Prot. n. 141155

OGGETTO: Procedimento di Verifica di assoggettabilità a Valutazione di Impatto Ambientale ai sensi del combinato disposto dell'art. 19 del D.Lgs. 152/2006 e s.m.i. e del DM 52/2015 per il progetto "Realizzazione di un impianto per la selezione e il recupero delle terre di spazzamento" nel Comune di Roma (Municipio III), Provincia di Roma, in località via Salaria, 981 Proponente: A.M.A. SpA - Registro elenco progetti: n. 040/2023 Comunicazione a norma dell'art. 19 commi 2 e 3 del D.Lgs. 152/2006 e s.m.i. dell'avvenuta pubblicazione della documentazione progettuale nel sito regionale.

www.aslroma1.it p.iva 13664791004 DIPARTIMENTO DI PREVENZIONE
UOC SISP Direttore: Dott. Enrico Di Rosa
Responsabile del procedimento: dott. Lorenzo Paglione
Tel. 06 33064768 - Fax 0633062790
e-mail: dprev.sisp@aslromal.it

Figura 1 Area di interesse- Google Earth

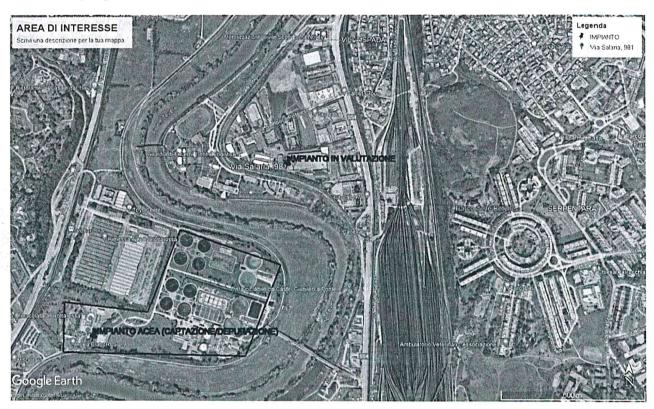
In relazione alla Valutazione di Impatto Ambientale in oggetto, per il progetto "Realizzazione di un impianto per la selezione e il recupero delle terre di spazzamento" nel Comune di Roma (Municipio III), Provincia di Roma, in località via Salaria, 981 (Fig. 1) proposto da A.M.A. SpA il 28 agosto 2023,

Figura 3- Distanza dal un punto d'interesse- Google Earth

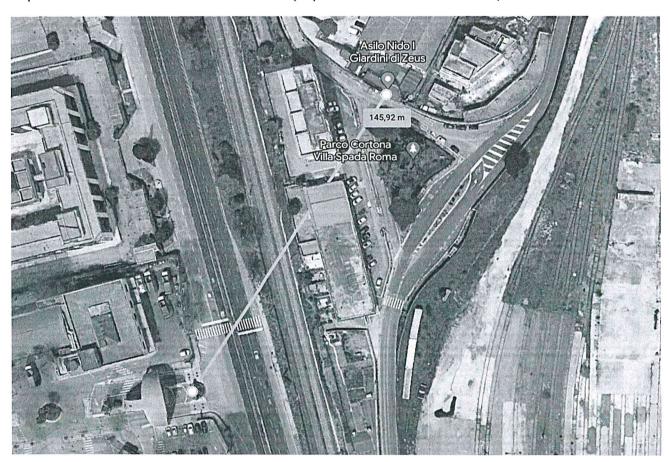
In prossimità dell'area prescelta da A.M.A. SpA, sono inoltre presenti degli edifici sensibili quali: un asilo nido e un parco giochi a meno di 150 m (Fig. 3), una scuola a circa 850 m. La cementificazione, l'incremento dell'inquinamento atmosferico e ambientale, urbano anche solamente dovuto all'aumento del traffico stradale sono associate ad una maggiore incidenza di patologie respiratorie ed allergiche nei bambini in età scolare. [2, 3]. Il sito risulta inserito, inoltre, in una zona fortemente antropizzata, con edificati urbani a meno di 100 m, ed all'interno di un'area di notevole interesse

Si richiede, pertanto, un approfondimento generale sui suddetti aspetti, contestualizzandoli in relazione alla popolazione residente e all'impatto che l'impianto avrebbe in termini di salute umana, tenendo anche conto di quanto segnalato.
